# ZMĚNA PROJEKTOVÉ DOKUMENTACE Č.1

## Změna typu provedení stěny

PLÁN PLUS s.r.o.		PARÉ
STAVBA	<b>Oprava opěrné stěny ve dvoře U Vršovického nádraží 30/30, Praha 10</b>	<b>5</b>
MÍSTO STAVBY	U Vršovického nádraží 30/30, Praha 10	
OBJEDNATEL	ÚMČ Praha 10, Vršovická 1429/68, Praha 10	<b>ZMĚNA PD</b>  <b>1</b>
INVESTOR	ÚMČ Praha 10, Vršovická 1429/68, Praha 10	
STUPEŇ PROJEKTU	AD	
STAVEBNÍ OBJEKT	SO 01 - U Vršovického nádraží 30/30	<b>DATUM</b>  14.07.2020
ČÁST PROJEKTU	<b>D.1.1. Architektonicko-stavební řešení D.1.2. Stavebně konstrukční řešení</b>	
ZAKÁZKA	22015

# Úprava provedení opěrné stěny

# ÚPRAVA PROVEDENÍ OPĚRNÉ STĚNY

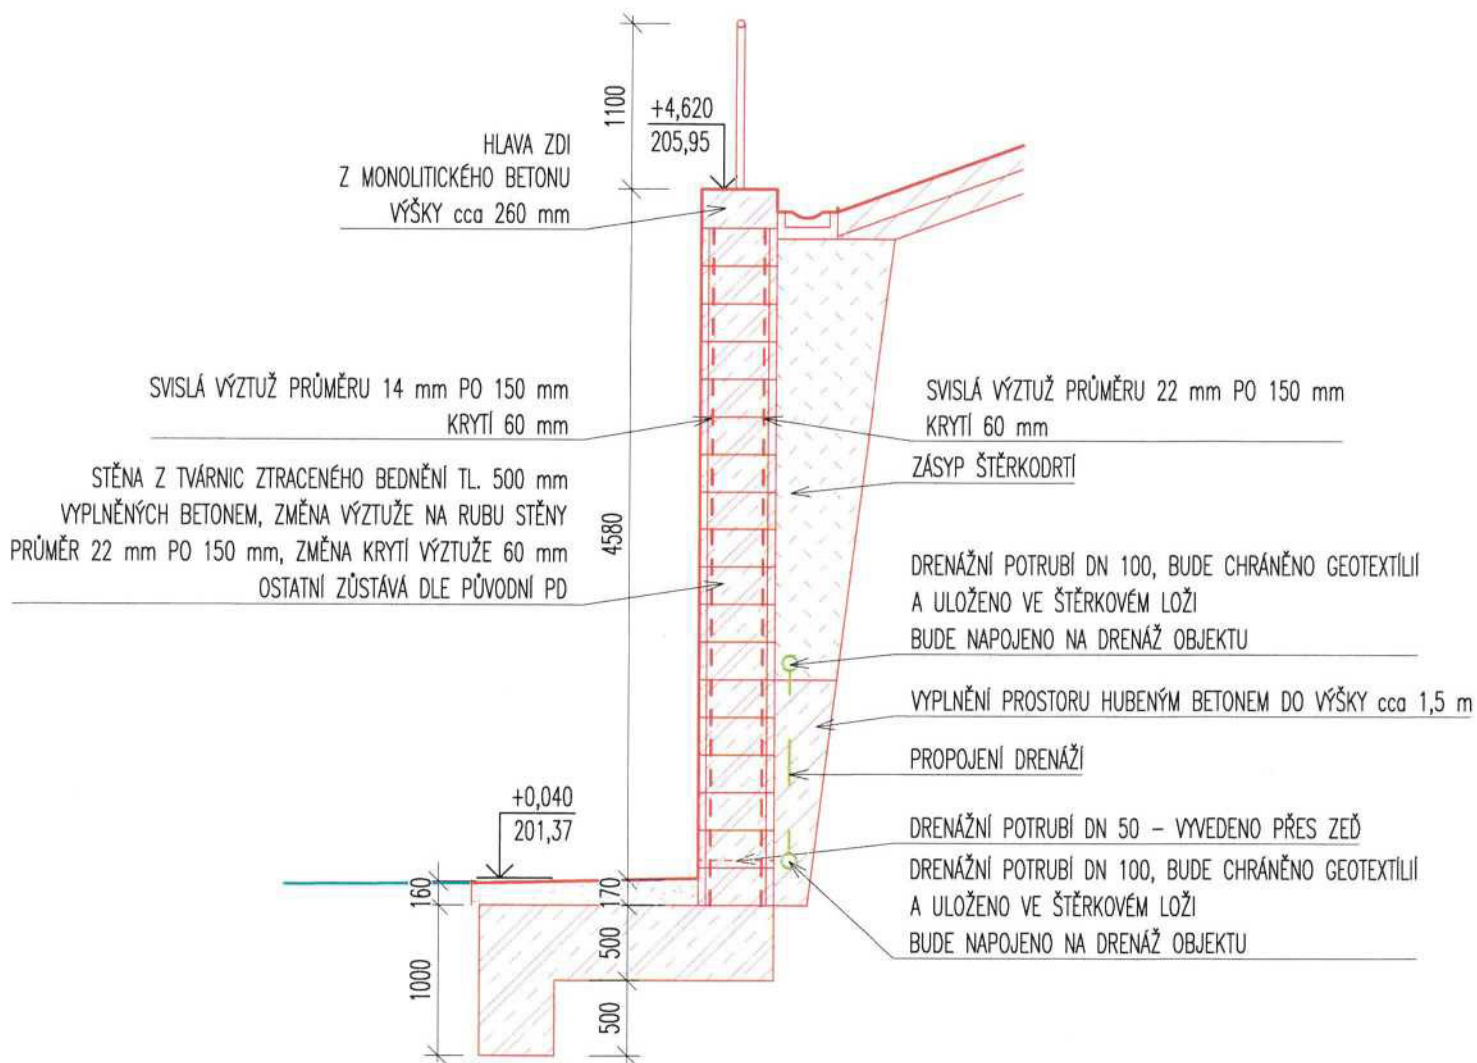
Po prohlídce stavby po vybourání prvního záběru. Bylo konstatováno, že vzhledem ke složitosti zadního líce stěny (terénu) bude navržena úprava provedení stěny.

Na konstrukci stěny budou použity betonové tvárnice ztraceného bednění tl. 500 mm. Vzhledem k této úpravě je nutné upravit výztuž na rubu stěny, tato výztuž bude nově průměru 22 mm po 150 mm, ostatní průměry výztuže zůstávají zachovány dle původní dokumentace. Stykování výztuže je možné provádět koutovými svary délky 100 mm (u výztuže průměru 22 mm) a 70 mm (u výztuže průměru 14 mm). Je zvětšeno krytí výztuže na 60 mm. Hlava stěny bude provedena z monolitického betonu, výška hlavy bude cca 260 mm. Prostor mezi novou stěnou a terémem (skálou) bude ve spodní části do výšky cca 1,5 m vyplněn „hubeným“ betonem. Prostor výše bude zasypán šterkodrtí. Za stěnou budou provedeny dvě úrovně drenáže, jedna bude provedena u paty stěny a druhá na horní hraně „hubeného“ betonu. Obě úrovně budou vzájemně propojené. Drenážní potrubí bude uloženo ve šterkovém loži a bude kryto geotextílií.

STYKOVÁNÍ SVISLÉ VÝZTUŽE:  
KOUTOVÝM SVAREM DÉLKY 100 mm (U VÝZTUŽE PRŮMĚRU 22 mm)  
KOUTOVÝM SVAREM DÉLKY 70 mm (U VÝZTUŽE PRŮMĚRU 14 mm)
